2024年7月

株式会社ミスミ  
日本企業体  
新領域開発グループ

## 【クリーン洗浄品】5シリーズ（溝幅6mm）用フリーアングルブラケット 仕様変更のご案内

#### 2. 仕様変更箇所

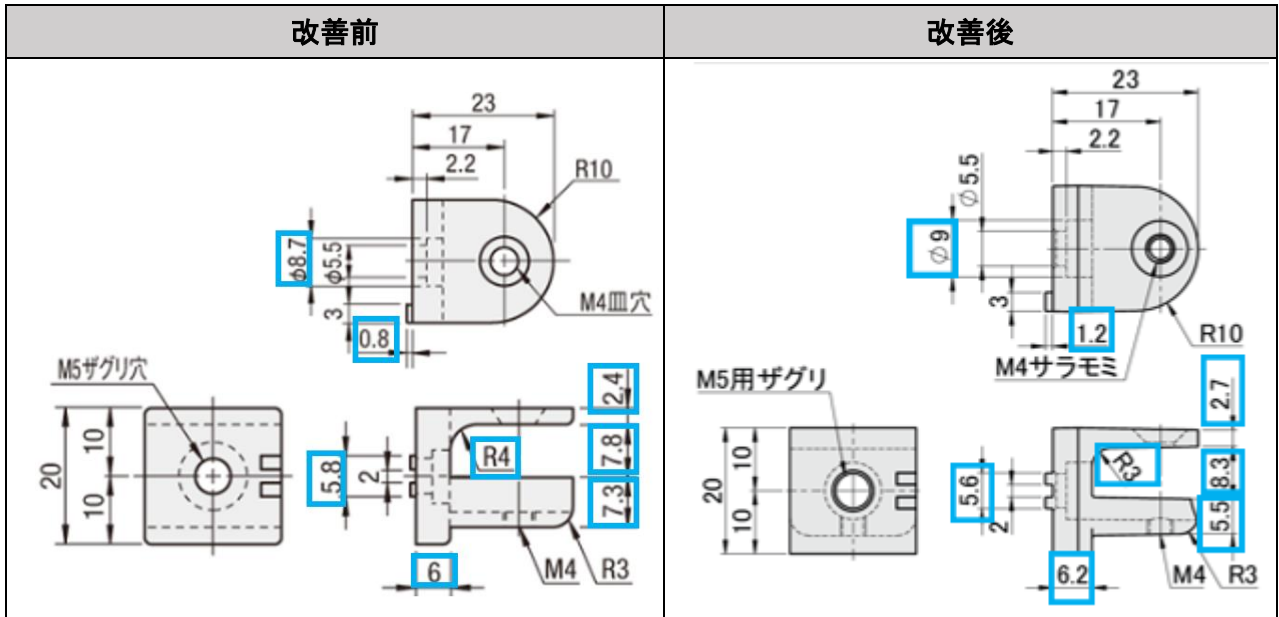
青枠箇所の外形寸法が変更となります。

型式：SL-HBLTBA20/ SH-HBLTBA20

SL-HBLTBBN20/ SH-HBLTBBN20

本商品を2つ組み合わせて使用する際、下記の不具合があったため改良いたします。

- ① 皿ボルト頭が飛び出ているため、カバーパネル使用時に干渉してしまう。
- ② 180度まで角度調整ができない。

改良内容	改良前	改良後
① 皿ボルトが本体から出っ張らない様に変更		
② 180度まで角度調整できるように変更
